コア観察カード  
(H27年8月)

申請書用柱状図

# H27-B-3

# H27-B-4 コア観察カード (H27年8月)

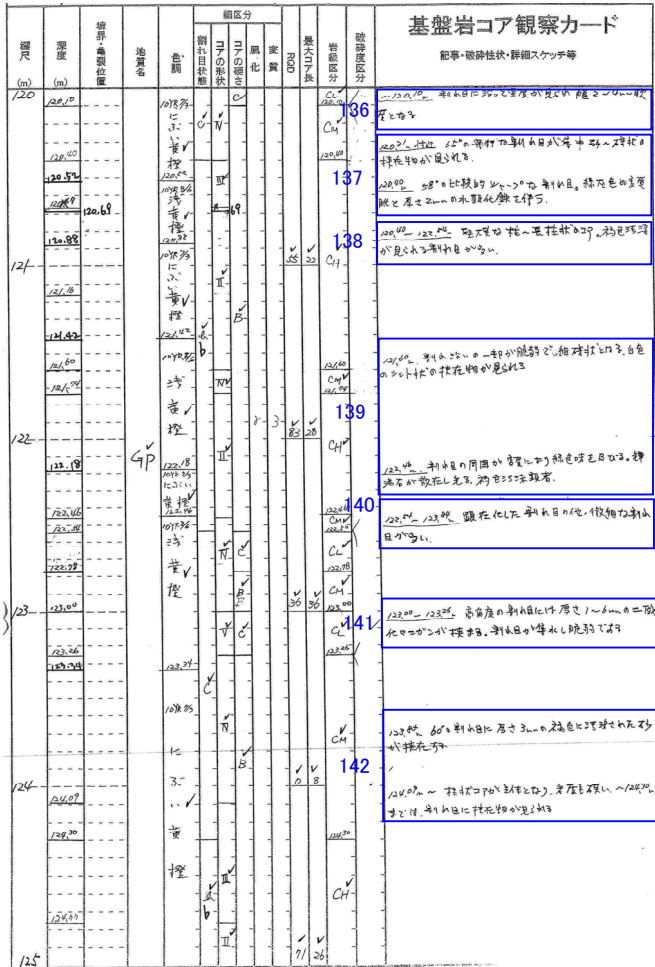
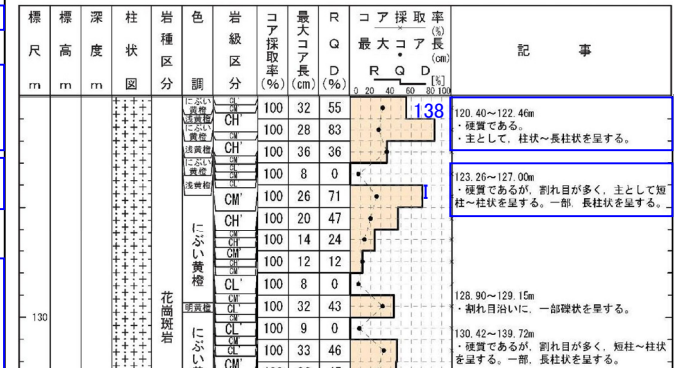
記事	コア観察カード(H27年8月)⇒申請書用柱状図
136	・割れ目沿いに軟質となるが、周囲の岩盤に劣化が認められないことから削除。
137	・120.31m付近で砂~礫を挟在するが、周囲の岩盤に劣化が認められないことから削除。 ・割れ目沿いの鉱物の晶出については、補足的なものであるため削除。
138	・下端深度については、“コアの形状”欄に基づき、122.46mと記載。 ・変色については、補足的なものであるため削除。
139	・一部割れ目沿いで細礫状を呈し、シルトを挟在するが、連続性に乏しく、周囲の岩盤に劣化が認められないことから削除。 ・色調、鉱物の晶出については、補足的なものであるため削除。
140	・割れ目の発達程度については、RQD、最大コア長、岩級区分で示しているため削除。
141	・マンガンについては、補足的なものであるため削除。 ・脆弱化している部分は局所的であり、周囲の岩盤に劣化が認められないことから削除。
1	・“コアの硬さ”欄に基づき硬質、“コアの形状”欄に基づき主として短柱~柱状、一部、長柱状と記載。
142	・123.85mで砂を挟在するが、周囲の岩盤に劣化が認められないことから削除。 ・硬軟や割れ目の発達程度については、RQD、最大コア長、岩級区分で示しているため削除。 ・割れ目の挟在物の有無については、補足的なものであるため削除。

コア観察カード  
(H27年8月)

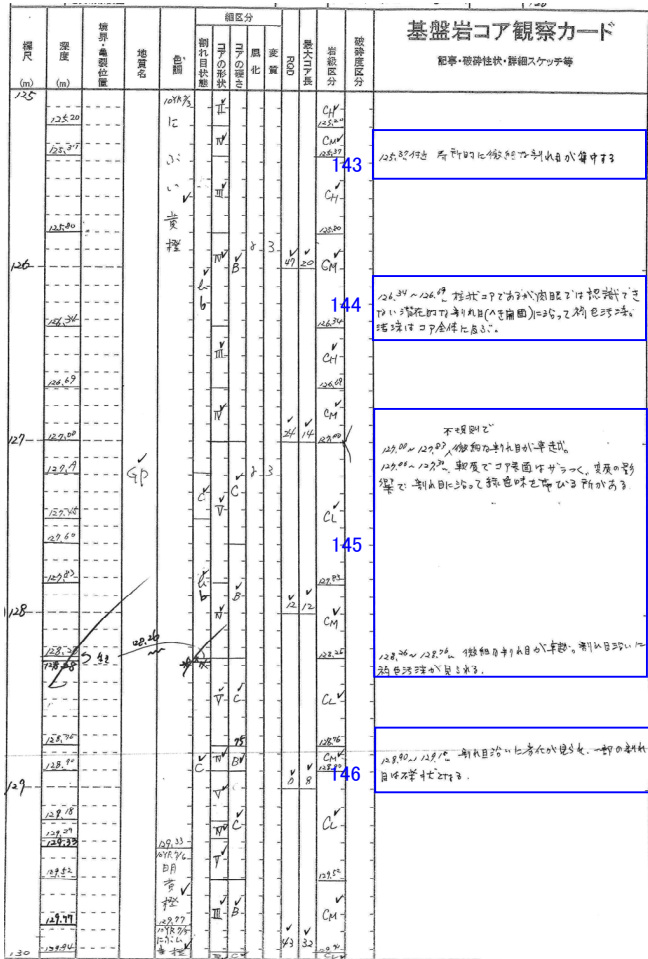
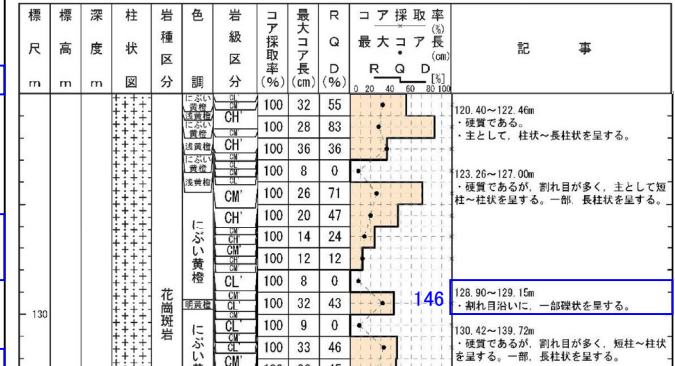
記事	コア観察カード(H27年8月)⇒申請書用柱状図
143	・割れ目の発達程度については、周囲の割れ目と差異が認められないため削除。
144	・割れ目の発達程度については、RQD、最大コア長、岩級区分で示しているため削除。 ・変色については、補足的なものであるため削除。
145	・割れ目の発達程度については、RQD、最大コア長、岩級区分で示しているため削除。 ・コア表面の粗さ、割れ目沿いの変色については、補足的なものであるため削除。
146	・変更なし
